改善箇所説明図

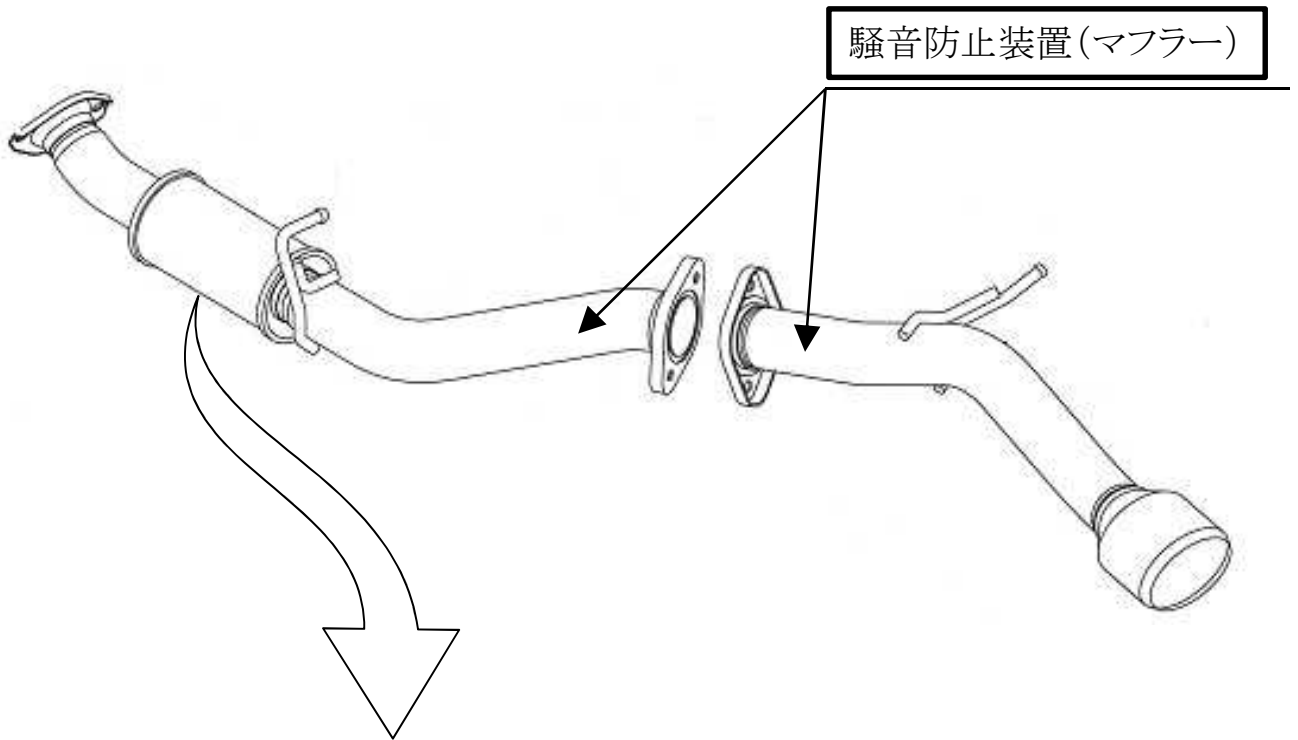
[現行] 性能等確認済表示

JQR 1 0 10 2054 S
2AZ-FE 2AZ-2JM

[変更後] 性能等確認済表示

JQR 1 0 10 2054 S
2AZ-FE 2AZ-2JM-2FM

基準不適合発生箇所

〔 トヨタエスティマハイブリッド、ガソリン4WD用として設定した後付け部品の騒音防止装置(マフラー)を平成22年4月1日以降に製作されたエスティマハイブリッドへ取り付けられた場合、マフラーの性能確認ができず保安基準への適合性が判断できないおそれがある。 〕

改善の内容

平成22年4月1日以降に製作されたトヨタエスティマハイブリッドへ装着されている場合は、正規品と交換する。
